# OCXO 输出分路设计

CLOCK 项目 · OCXO 输出分路设计

需求是把 U6 (OCXO-10M) 的 10 MHz 输出分成两路：一路送 U1 (LMK5B12204) 的 XO 输入，另一路引到 SMA 座供出厂校准时接频率计。本文分析该不该用有源缓冲、LMK1C1102 是否胜任，并给出推荐电路。

图 1 主路径直通、校准口经 R34 旁路取样

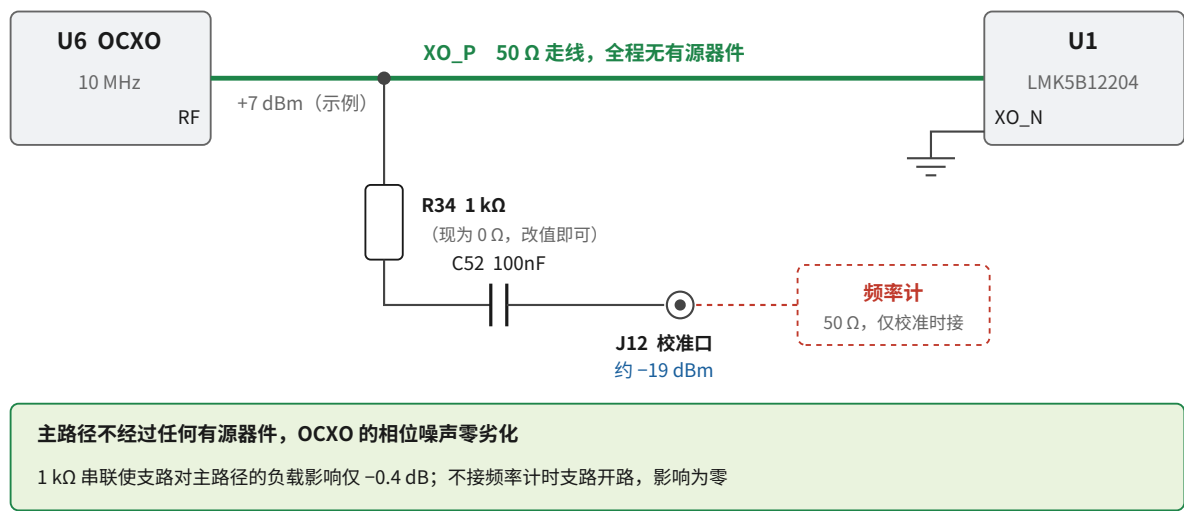
**二、推荐高阻取样。** 主路径保持直通不动，校准口通过一只串联电阻旁路取出。**板上现有的 R34 (0  $\Omega$ ，一端接 XO\_P、另一端悬空) 正好就在这个位置**，把它改成 1 k $\Omega$ ，再补一只耦合电容和一个 SMA 座即可。

主路径从 OCXO 到 LMK5B12204 完全保持现状，不增加任何串联元件，因此相噪劣化为零。校准支路从 XO\_P 上以一只 1 k $\Omega$  电阻旁路引出，经耦合电容送到 SMA。

**取样电阻的选值。** 频率计输入阻抗为 50  $\Omega$ ，与 R34 构成分压。阻值越大对主路径影响越小，但校准口电平也越低：

通用频率计的输入灵敏度大多在 -25 dBm 或 20 mV rms 上下，1 k $\Omega$  给出的 -19.4 dBm (约 24 mV rms) 够用但余量不大。**如果你的 OCXO 输出功率低于 +7 dBm，或频率计灵敏度较差，就往下选 470  $\Omega$ ——多付 0.4 dB 的主路径插损，换来 6 dB 的校准口电平，这笔交易通常是划算的。三个档位对主路径的影响都在 1.5 dB 以内，而且是纯电阻性衰减，不引入任何噪声。**

**不接频率计时会怎样。** SMA 空载时，从主路径看过去是 1 k $\Omega$  串联一个开路，等效开路，对主路径的影响严格为零。这是高阻取样相对功分器的一个额外好处：**平时不接线，主路径就完全不受干扰，不需要为空置端口配 50  $\Omega$  端接帽。**

| 位号  | 值                                  | 说明                           |
|-----|------------------------------------|------------------------------|
| R34 | 1 k $\Omega$ ，0402/0603， $\pm 1\%$ | 板上已有此位，当前值为 0 $\Omega$ ，改值即可 |
| C52 | 100 nF，C0G/NP0                     | 隔直，避免频率计输入的直流通路影响 OCXO       |
| J12 | SMA 座                              | 校准口，与板上其它 Conn_Coaxial 同型号   |
